新潟県中越沖地震後の設備健全性に係る点検・評価計画書（建物・構築物編）の変更点

(柏崎刈羽原子力発電所 2号機の例)

新潟県中越沖地震後の設備健全性に係る点検・評価計画書（建物・構築物編）(18 ページ)

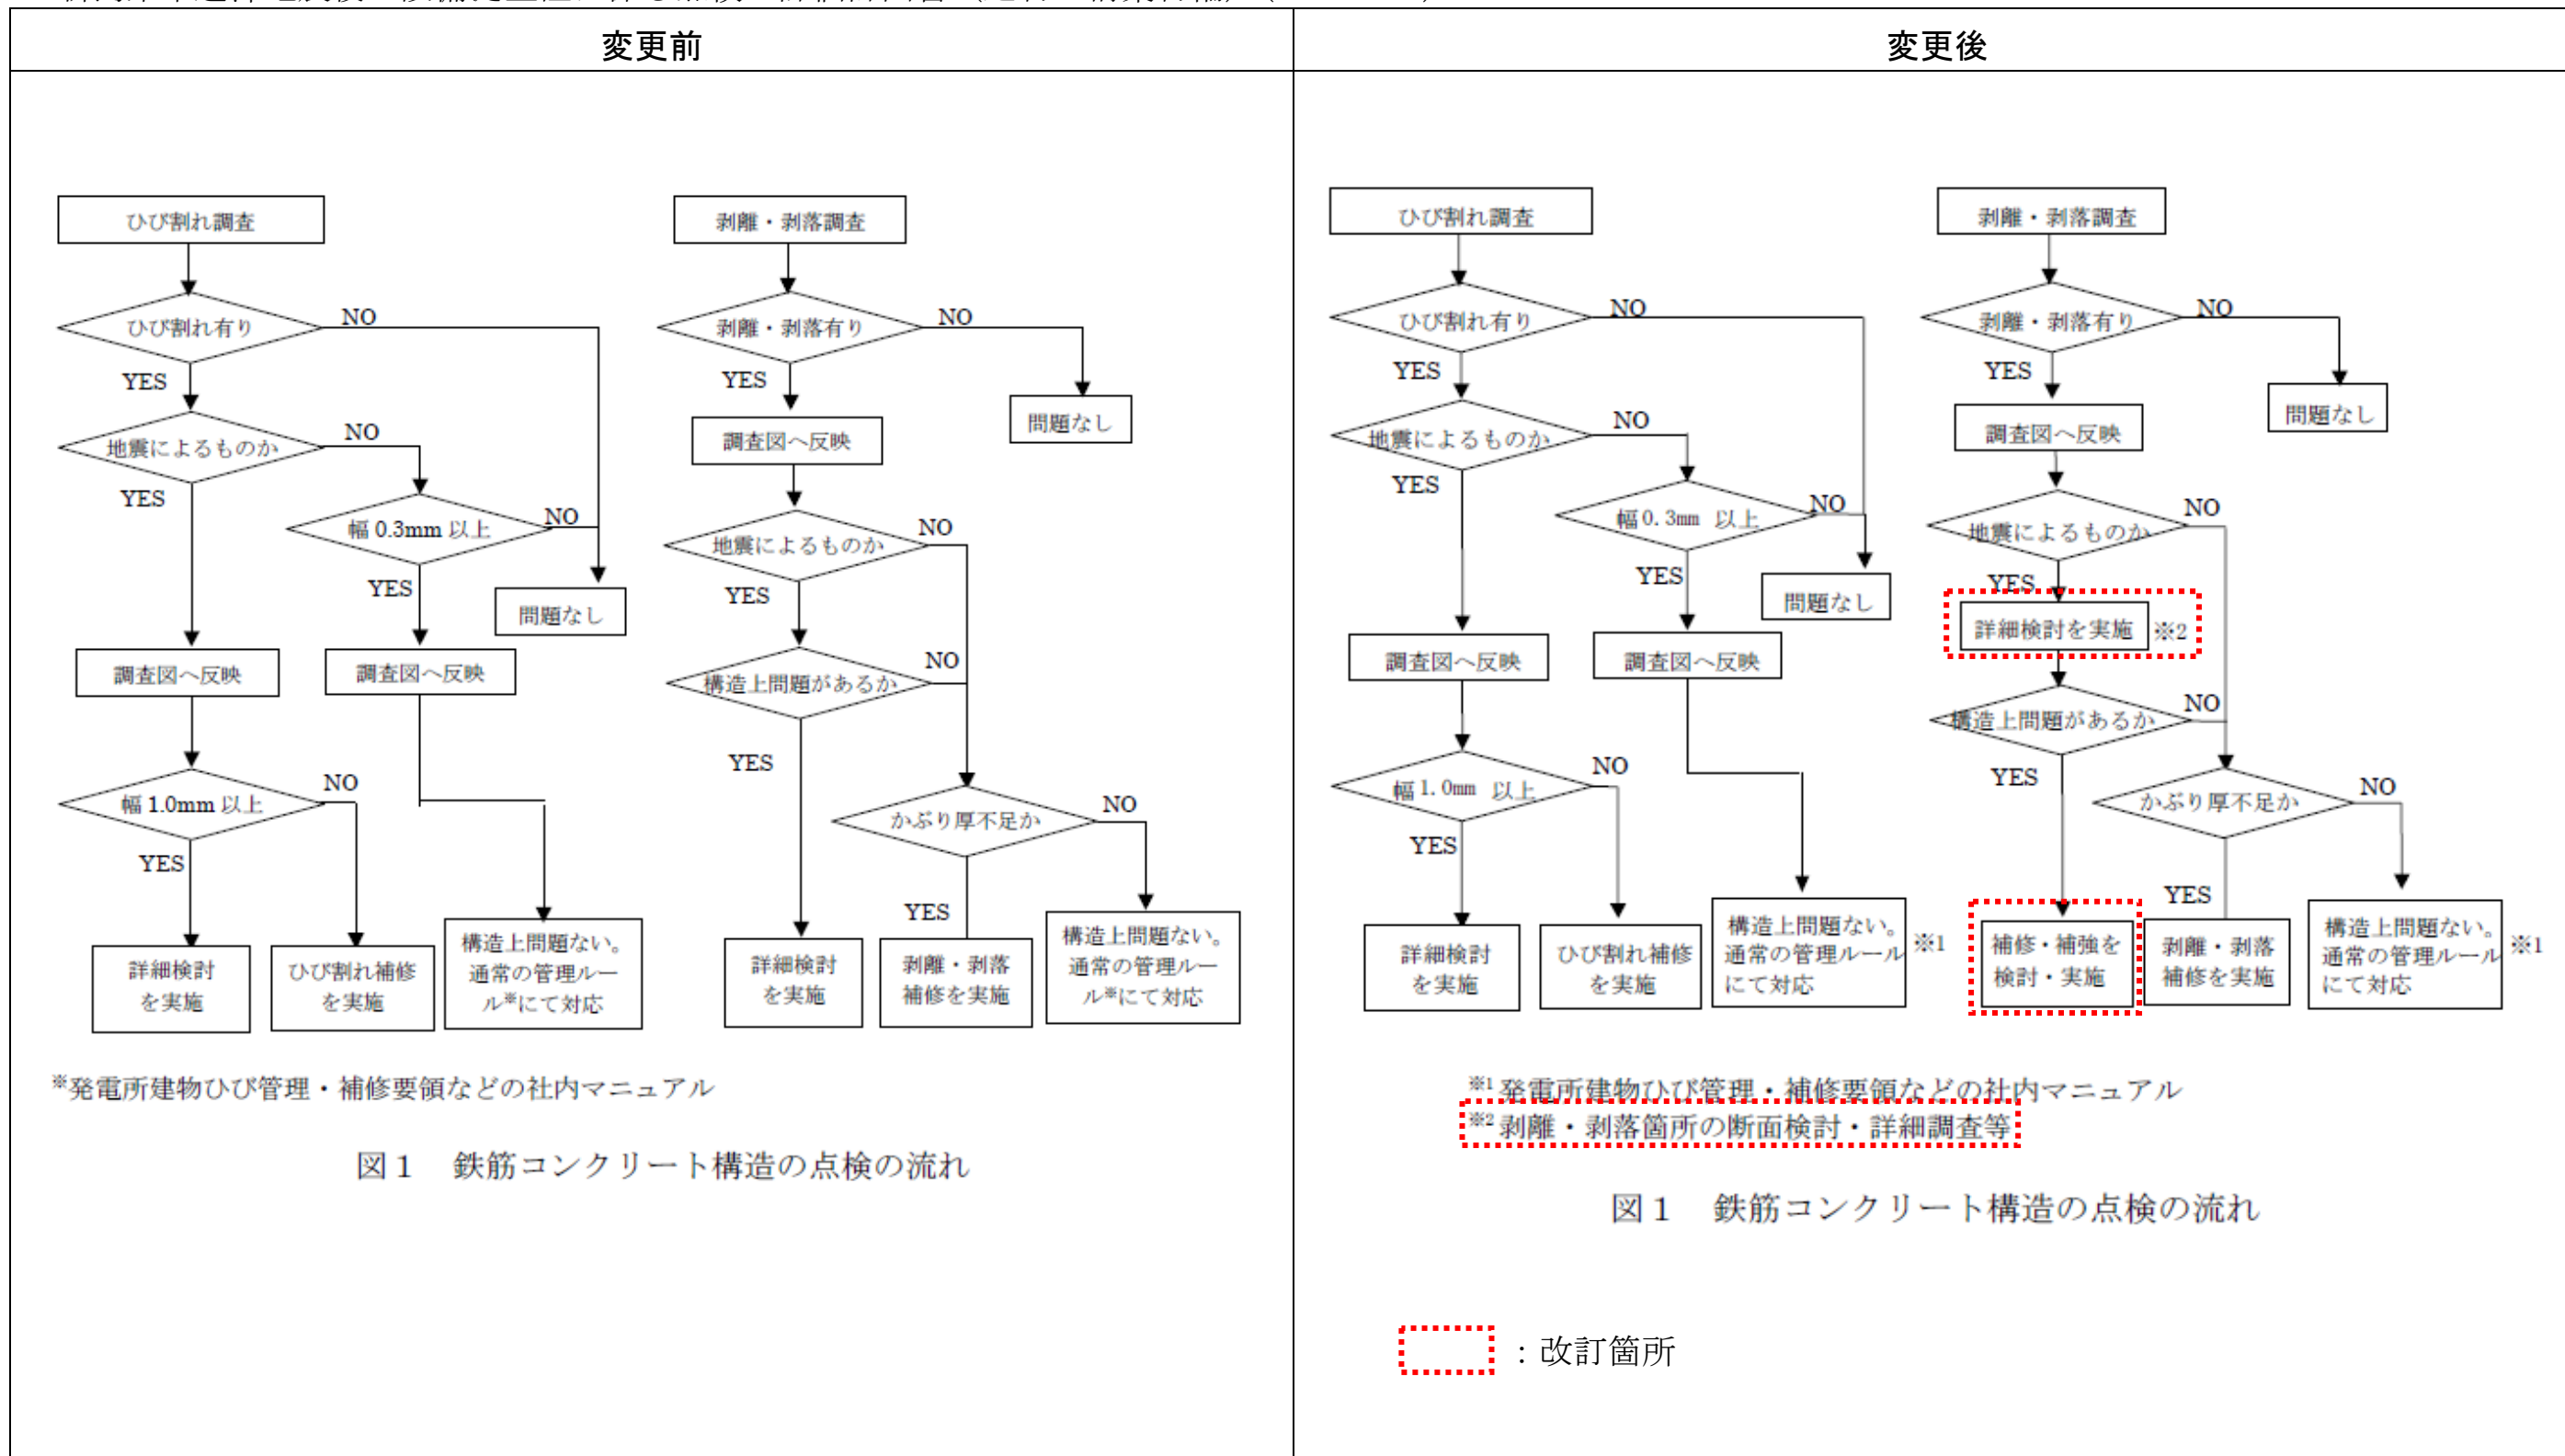
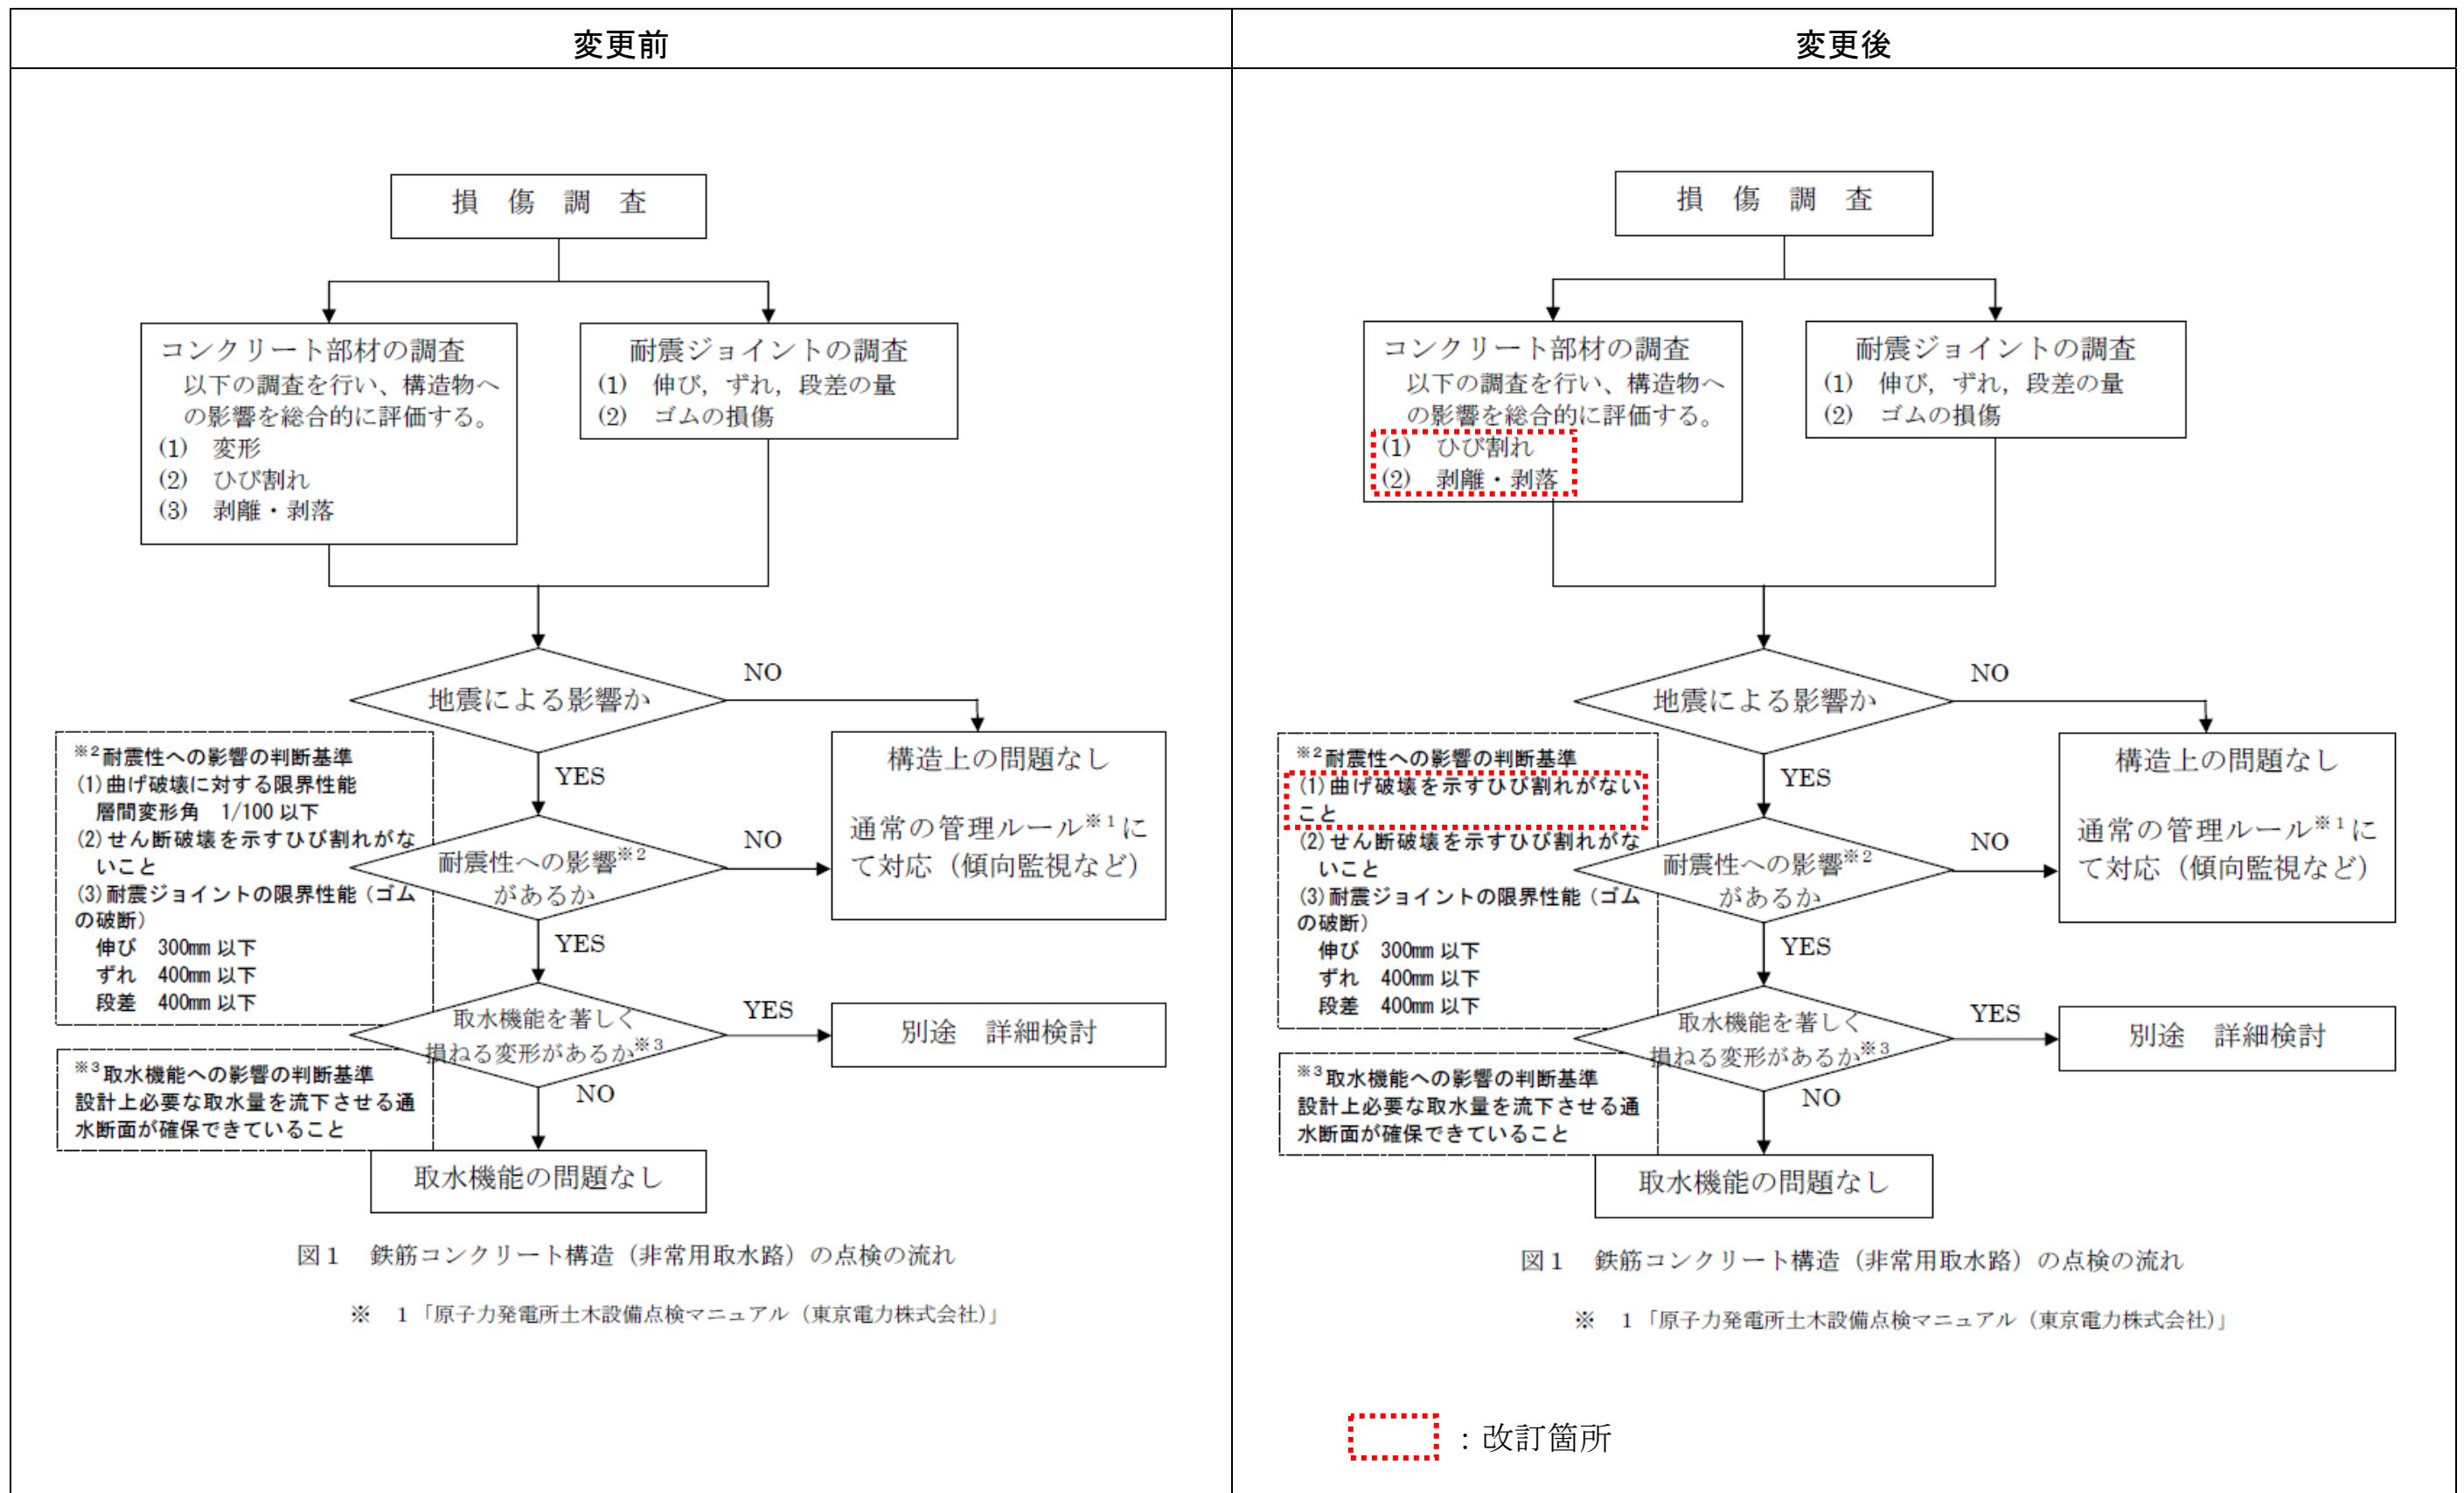
※3～5号機についても、2号機と同様の改訂を実施。
